133 - 688 INSTALLATIONSHINWEIS

AUSTAUSCH ODER INSTALLATION EINES EP113 PROGRAMMODULS IN EIN E210 / E211 CHASSIS

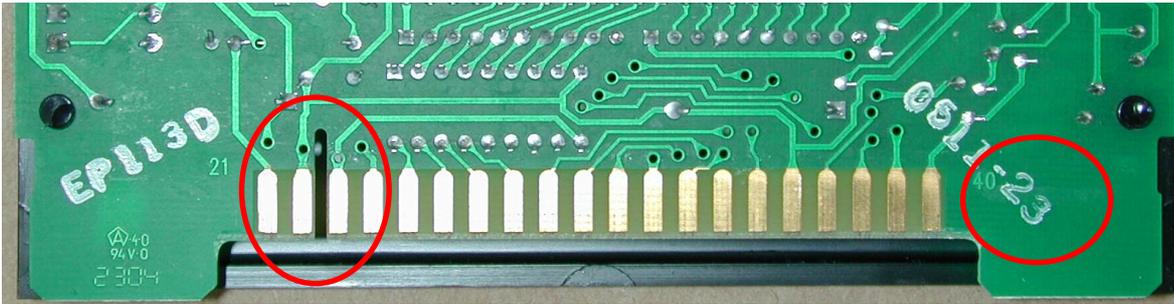
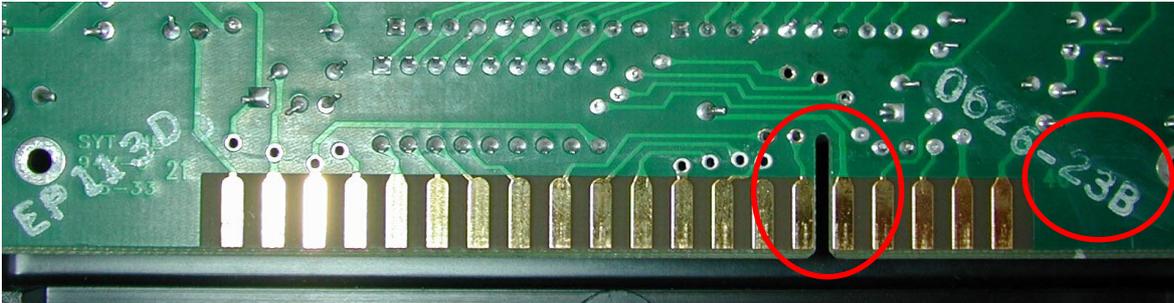
Seit September 2005 besteht eine Modifizierung am EP113 Programmmodul und dem E210 / E211 Feuerungsautomaten, um eine verbesserte elektromagnetische Verträglichkeit bei dem Einsatz in typischen Brenner/Kesselumgebungen zu erreichen.

Durch die vorgenommenen Änderungen ist der Einsatz des neuen Programmmoduls EP113 in derzeit existierende E210 / E211 Chassis verboten. Ebenso verhält es sich bei einem Austausch des E210 / E211 Chassis, hier muss zwingend das Programmmodul EP113 erneuert werden.

Durch die Änderungsmaßnahmen zur Verminderung der Störanfälligkeit gegenüber elektromagnetischer Einstrahlung wurde das Programmmodul mechanisch verändert, um somit ein Einsetzen in ein bestehendes Chassis zu verhindern. Die Position des Spalts in der Leiterplatte des Programmmoduls und dem Steg in dem Chassis wurde verändert.

Der Einbau eines modifizierten EP113 (Code 23B) Programmmoduls in ein E210 / E211 Chassis mit einem Entwicklungscode geringer 04 führt zur Beschädigung.

Der Einbau eines alten EP113 Programmmoduls in ein E210 / E211 Chassis mit einem Entwicklungscode 04 führt zur Beschädigung.

Das modifizierte EP113 Programmmodul trägt den Entwicklungsstand 23B. Der Entwicklungsstand steht auf der Leiterplattenrückseite und folgt dem Herstellungscode, getrennt durch einen Bindestrich.

Das E210 / E211 Chassis trägt den Entwicklungsstand 04 und steht auf dem Produktschild.
